## **ESCLARECIMENTO CECS nº 02**

### **REF.: EDITAL PREGÃO PRESENCIAL CECS 002-2021**

Objeto: Prestação de serviços para a construção de aproximadamente 38.900 (trinta e oito mil e novecentos) metros de cercas com arame de aço, em conformidade com os requisitos contidos na Especificação Técnica deste EDITAL, incluindo mão de obra especializada e fornecimento dos materiais necessários para sua perfeita execução, nos limites das áreas do Projeto Mata Atlântica (33.477 m) e em trecho do reservatório da UHE Governador Jayme Canet Júnior - UHE GJC.

Base Cartográfica:

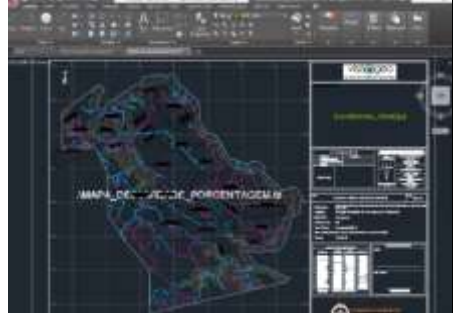
Arquivo shapefile: por favor disponibilizar o arquivo que contém os locais de implantação de cercas / abertura de picadas, de modo a possibilitar a avaliação, de forma criteriosa, os recursos necessários para a execução dos trabalhos.

Os arquivos serão disponibilizados, no site, em complemento ao Anexo 5 do edital.

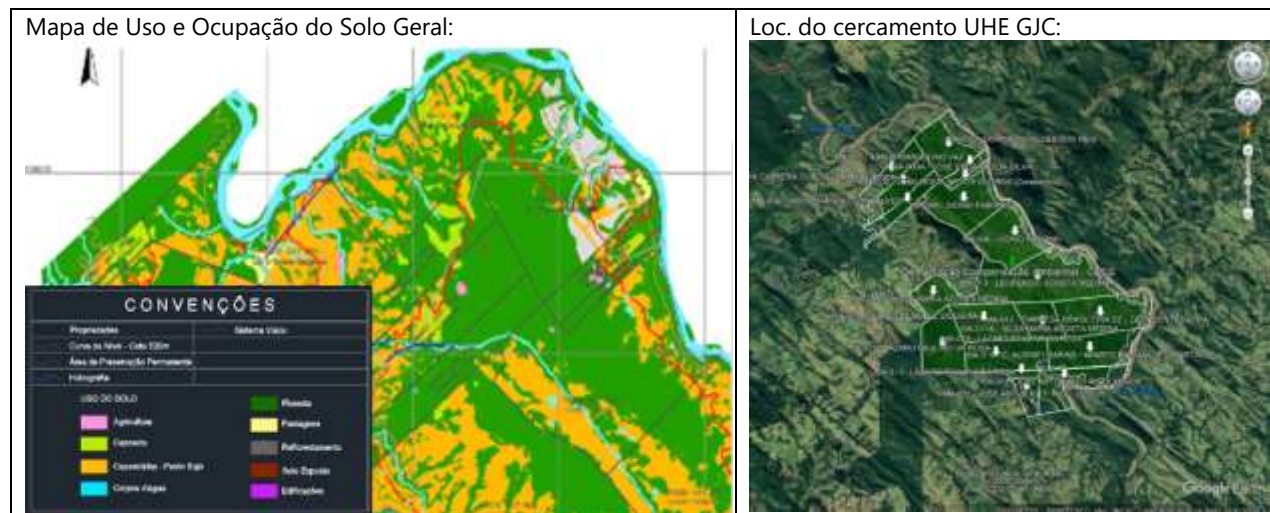
Mapa de solos: caso disponível, por favor fornecer mapa de solos do local objeto dos trabalhos.

**Foram inseridos no site: “Mapa de Uso e Ocupação do Solo Geral” em Autocad e um arquivo com a localização das cercas para abrir no Google Earth: “Loc. do cercamento UHE GJC”.**
